DLP/ 1225 /18/MSz

Dotyczy: : postępowania o zamówienie publiczne prowadzonego w trybie przetargu nieograniczonego pn. „Rozwój Komunikacji Rowerowej w Gdańsku”
Część nr 1 pn. „Budowa drogi rowerowej wzdłuż ul. Jaśkowa Dolina na odcinku od ul. Piecewskiej do ul. Rakoczego”
Część nr 2 pn. „Przebudowa skrzyżowania ul. Kolonia Zręby z ul. Kartuską”
Część nr 3 pn. „Budowa drogi rowerowej po zachodniej stronie Al. Grunwaldzkiej na odcinku od ul. Opata J. Rybińskiego do ul. Opackiej”
- syg. postępowania I/PN/190/2018/TK

Rys. 1 Wzór piktogramu

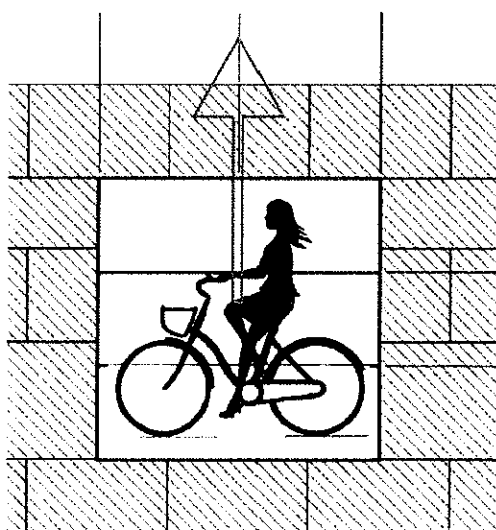
Dotyczy drogi rowerowej na ul. Jaśkowa Dolina. Prosimy o uzupełnienie dokumentacji projektowej o załącznik nr 1 do projektu branży drogowej (wzór płytki z piktogramem rowerzystki), który jest wymieniony w części opisowej, a który nie został dołączony.

Zamawiający załącza załącznik nr 1 do projektu branży drogowej - wzór płytki z piktogramem rowerzystki.

Zaprojektowany ciąg pieszo-rowerowy należy uzupełnić o piktogramy zlokalizowane co 7-12 m, w dwóch rzędach, ułożone naprzemiennie, wyznaczając kierunek jazdy rowerzystów. Piktogram (element graficzny) składa się z 3 elementów betonowych o wymiarach 20x60x8 cm, na których odwzorowano logotyp rowerzystki. Piktogram zaleca się wykonać metodą piaskowania na głębokość 1,5-2mm i podwójnie pokryć czarną farbą chlorokauczukową przed ułożeniem.
